ARTT. 165 E 167, COMMA 5) DEL D.LGS 163/2006 E S.M.I. E ART. 24 COMMA 4) DEL D.LGS. 152/2006 E S.M.I. PROCEDIMENTO DI VALUTAZIONE DI IMPATTO AMBIENTALE DI COMPETENZA STATALE RELATIVO AL PROGETTO DEFINITIVO: COMPLETAMENTO A12 CECINA CIVITAVECCHIA. TRATTO FONTEBLANDA ANSEDONIA, LOTTO 5B - PARERE. PROPONENTE: SOCIETÀ AUTOSTRADA TIRRENICA P.A. (SAT)

OGGETTO: PROGETTO DEFINITIVO DEL COMPLETAMENTO DELL'AUTOSTRADA A12 ROSIGNANO – CIVITAVECCHIA (LOTTO 5B) – PRESA D'ATTO PARERE SULLA VALUTAZIONE DI IMPATTO AMBIENTALE

Contributi istruttori relativi alle caratteristiche costruttive e geometriche dell'autostrada, delle complanari, sulla regimazione delle acque, sul rischio idraulico e su aspetti ambientali.

estratto tavola IDR 014

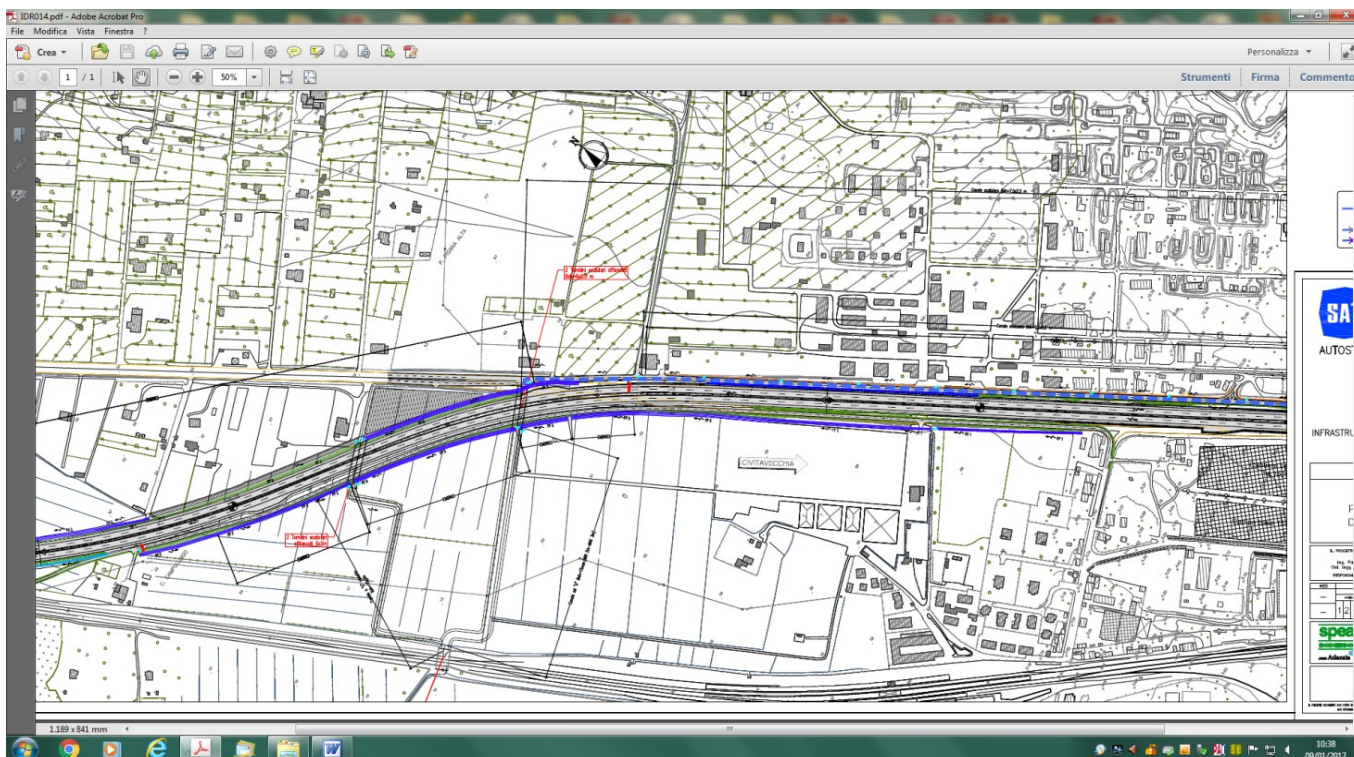
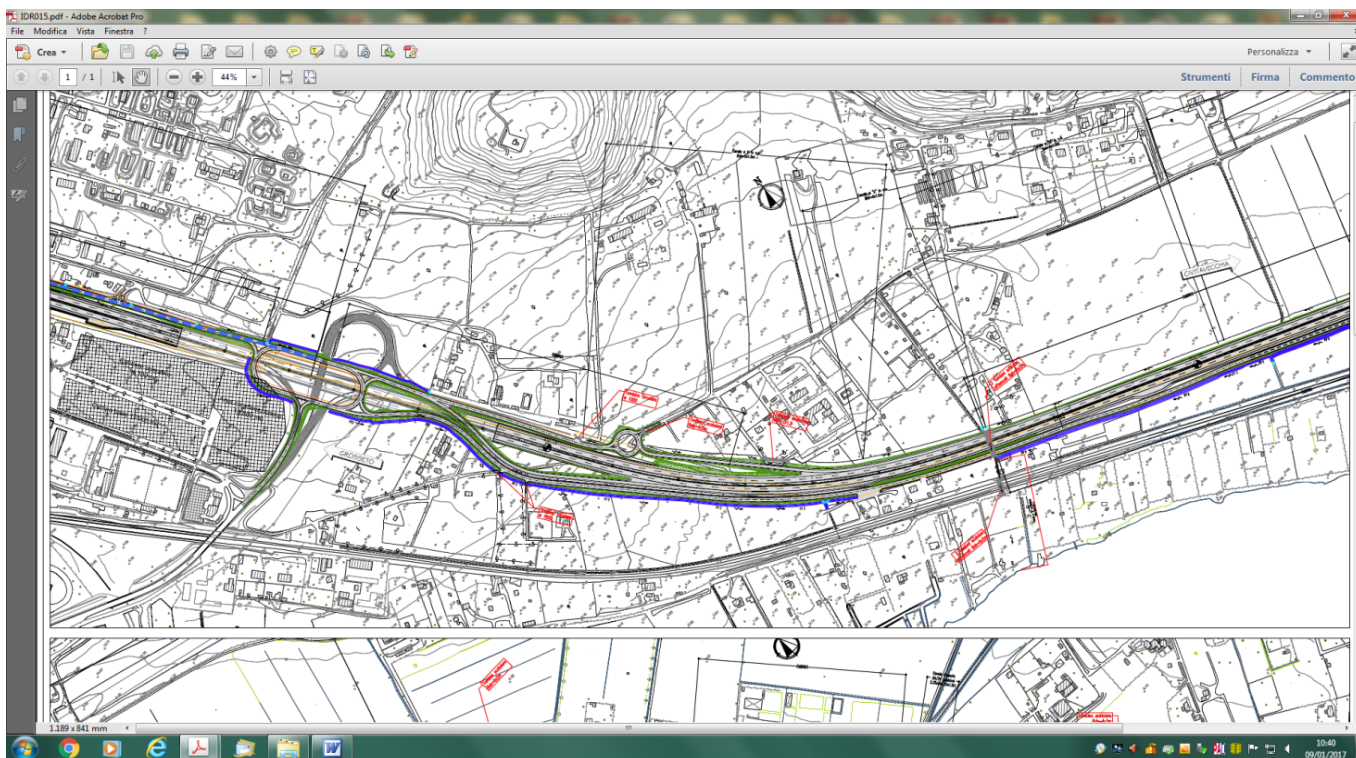
Nelle tavole IDR 014 e IDR 015 sono rappresentati planimetricamente gli interventi idraulici nel tratto che va dalla loc. Quattro Strade al bivio di Ansedonia.

Si ritiene assolutamente insufficiente per le zone di Quattro Strade – Campolungo, Tre Aie – Pitorsino e pericoloso per la zona di Orbetello Scalo.

Sebbene sia previsto uno scatolare della sezione di mt.7,5x2,5 sotto la complanare ad est dell'autostrada, la modalità di captazione delle acque piovane che ruscellano, provenienti dal sistema collinare, con caditoie poste lungo la strada complanare, facilmente ostruibili da ramaglie e fogliame, non è sufficiente a garantire, in caso di piogge abbondanti o temporali di attività intensa,

estratto tavola STD 500 sezione 13 km. 16+900

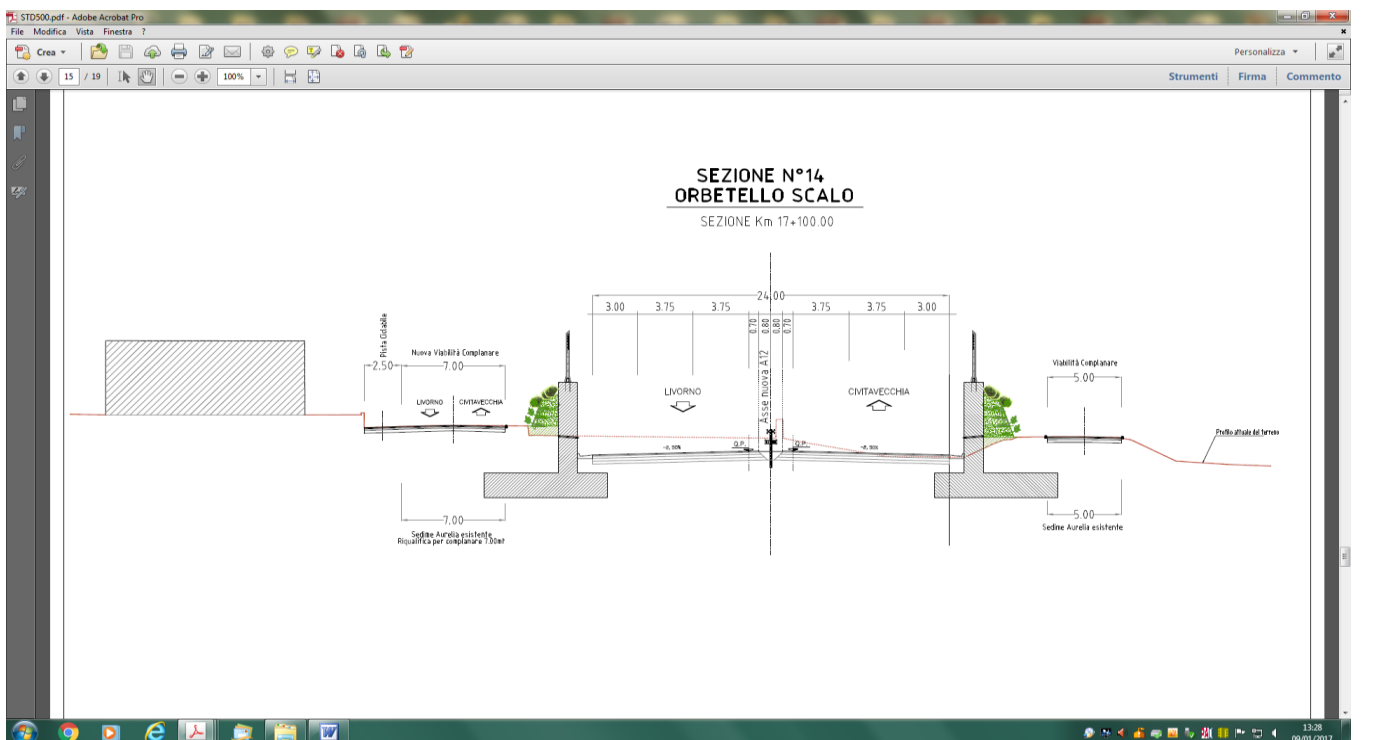
Dalla tavola STD 500 Sezioni Caratteristiche – si rilevano le sezioni n.13 al Km. 16+900 e n.14 al Km. 17+100 che rappresentano una pista ciclabile che non esiste in planimetria tavola STD 409-2 e neppure potrebbe entrarci poiché l’autostrada e le complanari attraversano il centro abitato di Orbetello Scalo ed in tale tratto lo spazio esistente è compreso tra i fabbricati abitativi che vi insistono. Peraltro il progettista “dimentica”, errando, di rappresentare uno spartitraffico fisicamente invalicabile non inferiore a cm.50 che separa la pista ciclabile dalla carreggiata destinata ai veicoli a motore (art.7 comma 4 del D.M. 557/99).

estratto tavola STD 552

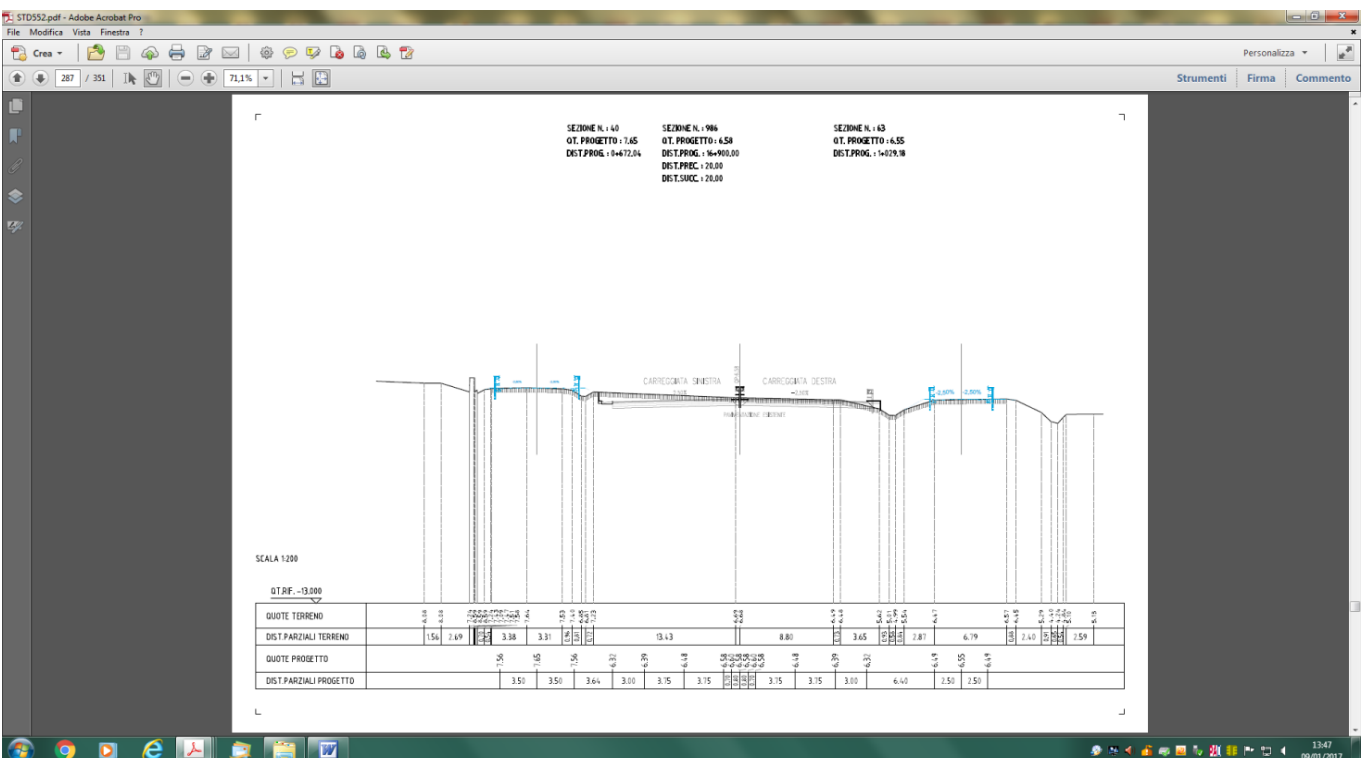
La sezione n.986 che si rileva dalla Tavola STD 552 "Sezioni Trasversali" alla stessa progressiva chilometrica 16+900 non riporta alcuna pista ciclabile, anzi è rappresentato il muro di confine delle abitazioni adiacenti.

Le complanari di monte e di valle, rispettivamente ad est ed a ovest dell'A12 in progetto, hanno una larghezza intesa quale spazio fisico tra le barriere stradali rispettivamente di ml.7,00 e ml.5,00. Entrambi le larghezze sono sottodimensionate rispetto alle norme tecniche che prescrivono, per la Categoria F Strade Locali in Ambito Extraurbano larghezze non inferiori a mt. 9,00 se di tipo F1 e mt.8,50 se di tipo F2 – si veda al riguardo la fig. 3.6.h del c.d. Decreto Lunardi D.M. 6792 del 05.11.2001 - (n.2 carreggiate di larghezza rispettivamente di mt.3,50 e mt. 3,25 e banchine ai lati di larghezza di mt.1,00).

Il CdS non contempla strade inferiori a quelle locali.

estratto tavola STD 500

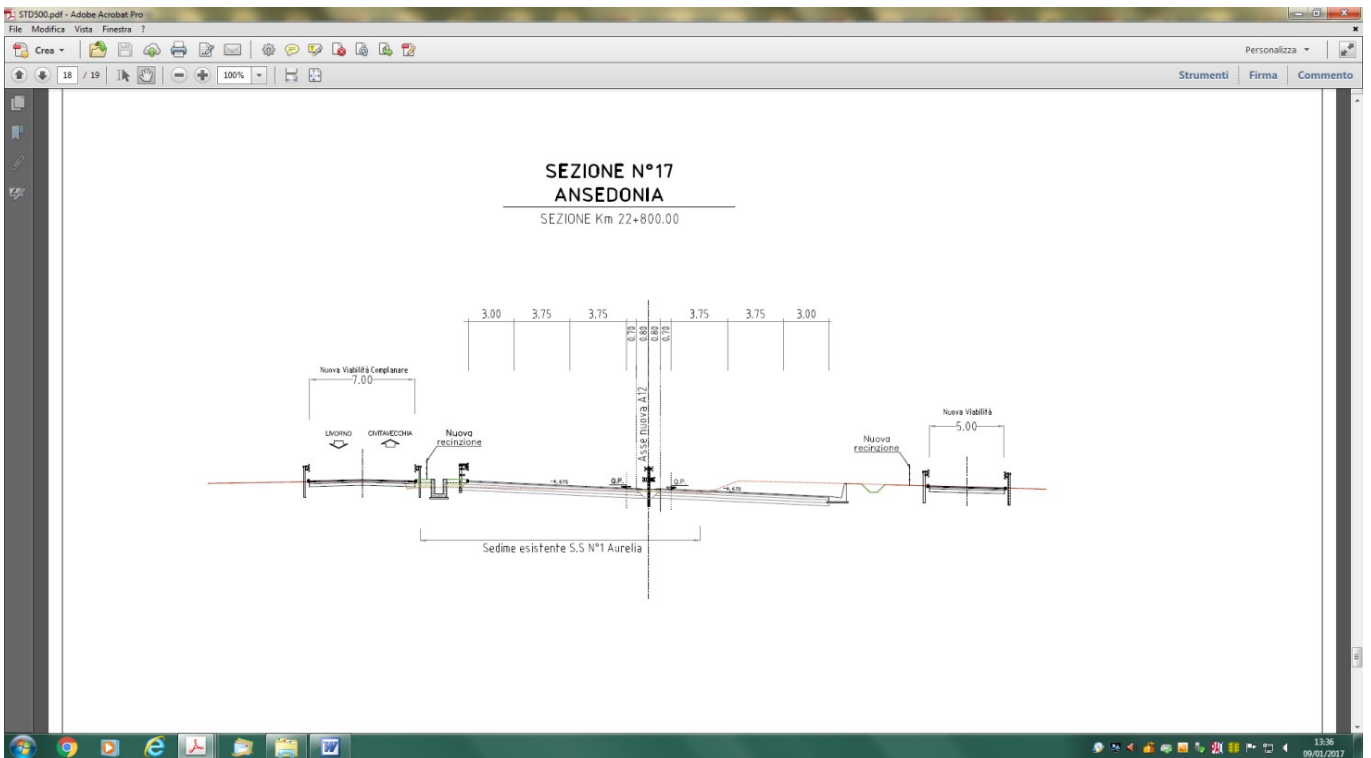
La sezione n. 1345 al Km.22+800 della Tavola STD 553 “sezioni trasversali” è diversa dalla sezione n.17 della Tav. STD 500 alla stessa progressiva chilometrica

Nella tavola STD 500 “Sezioni Caratteristiche” la sezione n.17 al Km. 22+800 sono rappresentate le complanari di monte e di valle, rispettivamente ad est e ad ovest dell’A12, con una larghezza intesa quale spazio fisico tra le barriere stradali rispettivamente di ml.7,00 e ml.5,00.

Entrambe le larghezze sono sottodimensionate rispetto alle norme tecniche che prescrivono per la Categoria F Strade Locali in Ambito Extraurbano larghezze non inferiori a mt. 9,00 se di tipo F1 e mt.8,50 se di tipo F2 – si veda al riguardo la fig. 3.6.h del c.d. Decreto Lunardi D.M. 6792 del 05.11.2001 - (n.2 carreggiate di larghezza rispettivamente di mt.3,50 e mt. 3,25 e banchine ai lati di larghezza di mt.1,00).

Estratto tavola STD 553

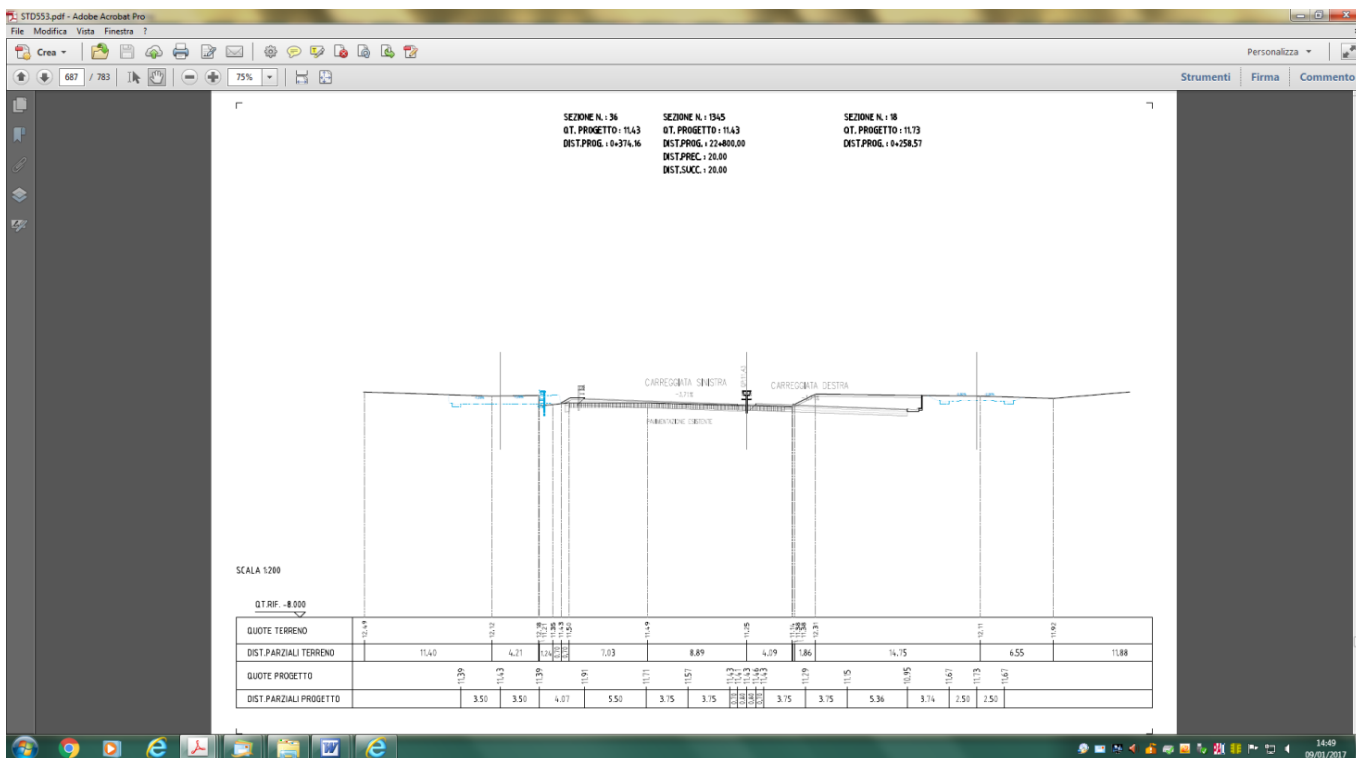
Se si analizza invece la Sez.1345 al Km.22+800 della Tavola STD 553 “sezioni trasversali” si rileva anche il grave pericolo costituito nel non aver previsto alcun impedimento fisico tra le complanari (notevolmente sottodimensionate) e l’autostrada A12.

estratto tavola STD 408-2

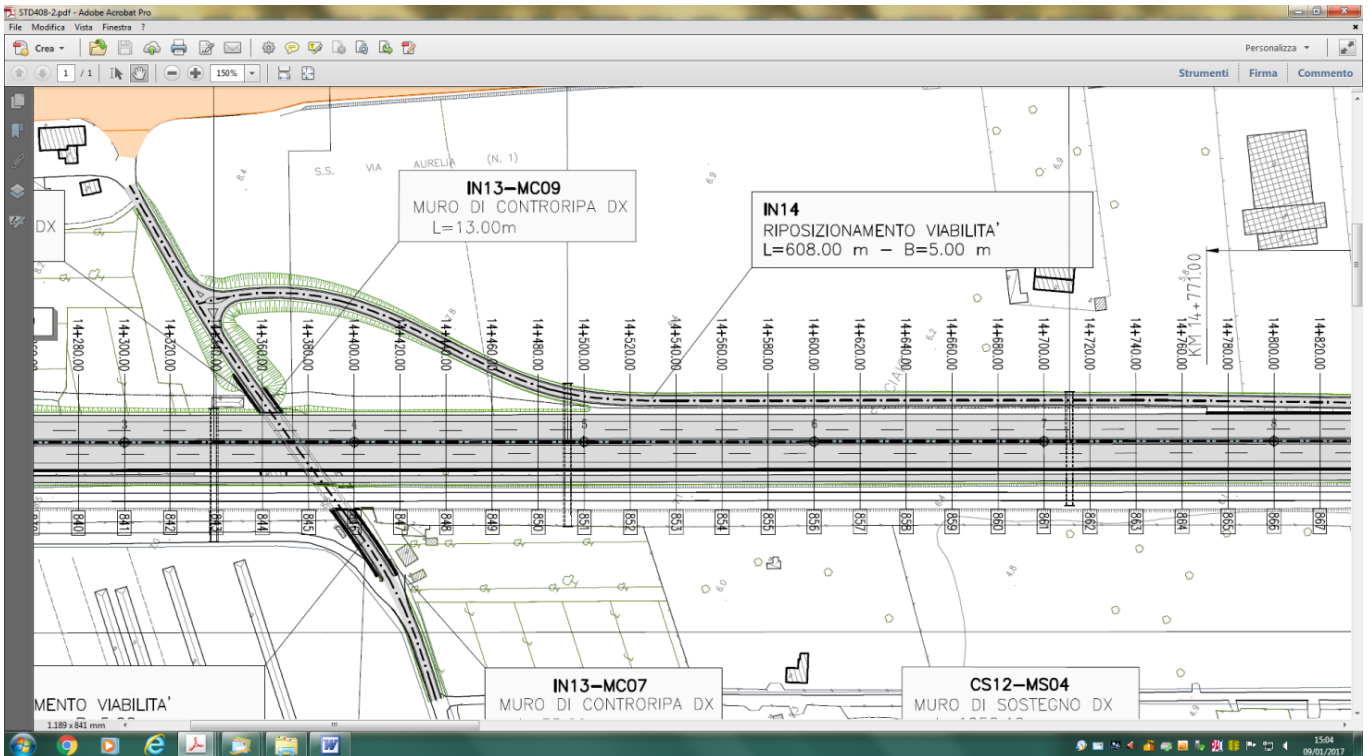
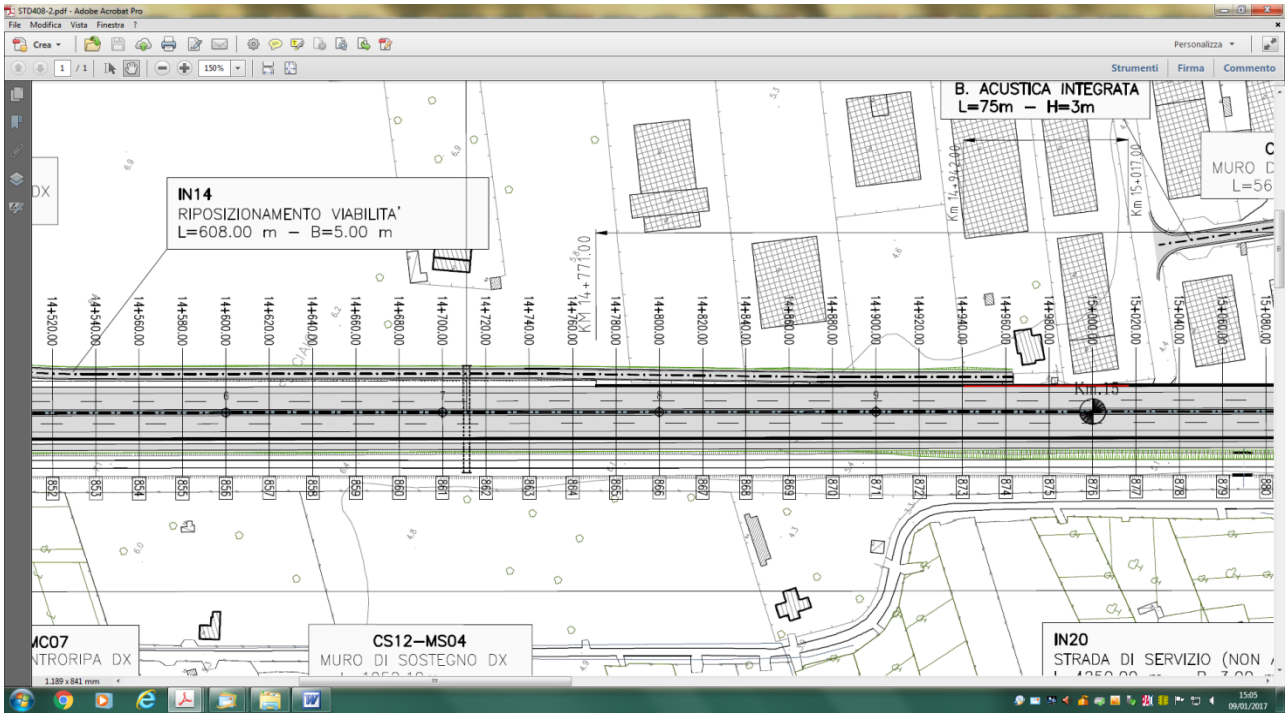
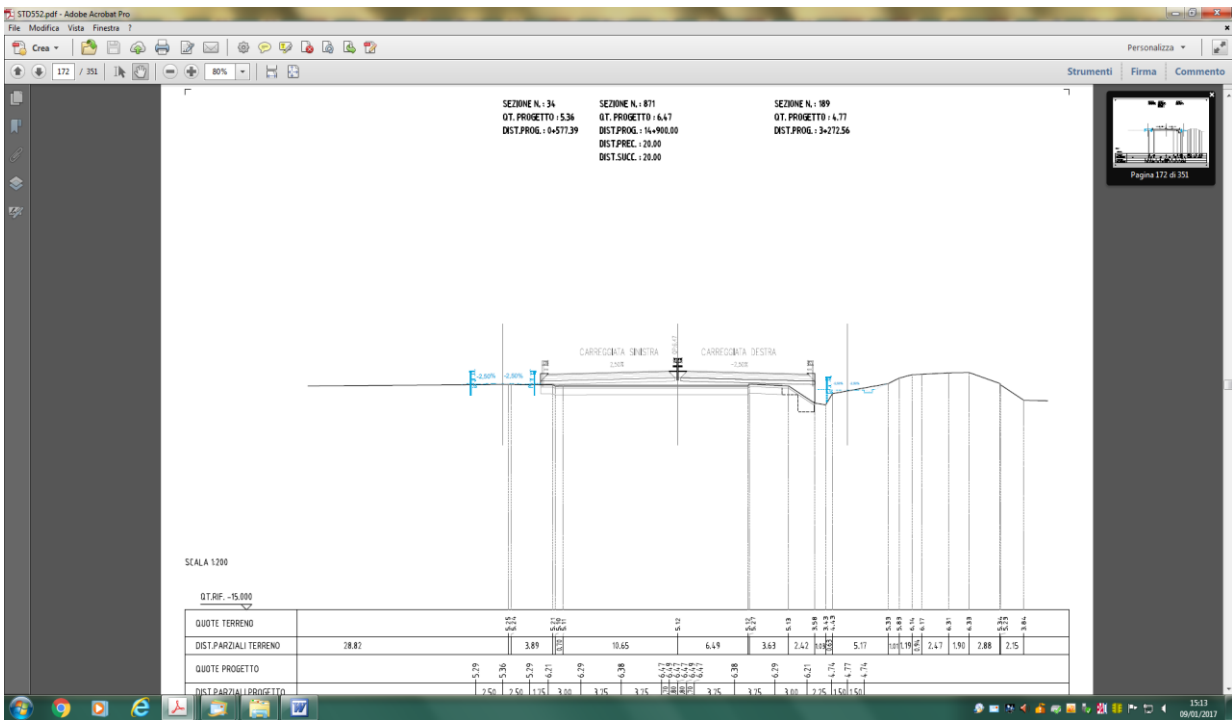
Dalle planimetrie e dalle sezioni sopra riprodotte, si rileva che la complanare, di servizio ad una zona artigianale soggetta a traffico quasi esclusivamente pesante, ha una larghezza, intesa quale spazio fisico tra le barriere stradali, di mt.5,00. La larghezza è notevolmente sottodimensionata rispetto alle norme tecniche che prescrivono per la Categoria F Strade Locali in Ambito Extraurbano larghezze non inferiori a mt. 9,00 se di tipo F1 e mt.8,50 se di tipo F2 – si veda al riguardo la fig. 3.6.h del c.d. Decreto Lunardi - (n.2 carreggiate di larghezza rispettivamente di mt.3,50 e mt. 3,25 e banchine ai lati di larghezza di mt.1,00). Il CdS non contempla strade inferiori a quelle locali

estratto tavola STD 552 - sezione trasversale 871 progressiva km. 14+900

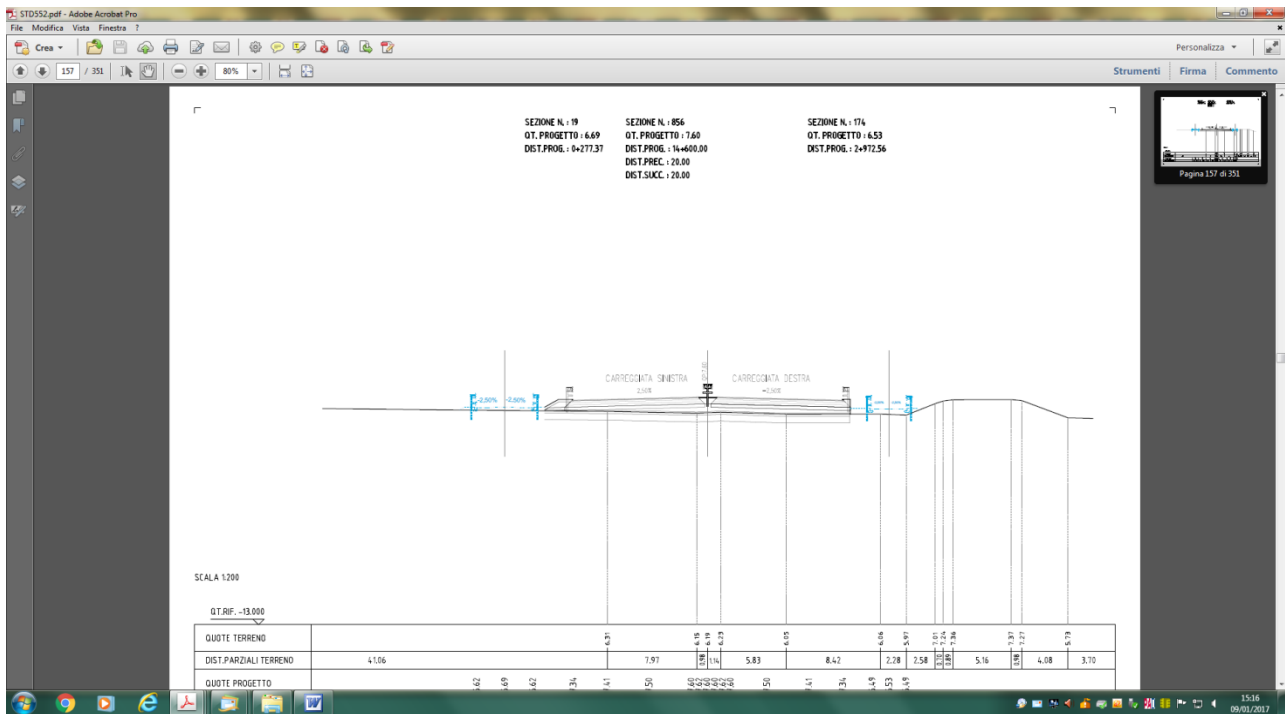
Altresì dalle sezioni trasversali 856 e 871 rispettivamente al Km.14+600 e 14+900 della Tavola STD 552 si rileva anche il grave pericolo costituito nel non aver previsto alcun impedimento fisico tra la complanare (notevolmente sottodimensionata) e l'autostrada.
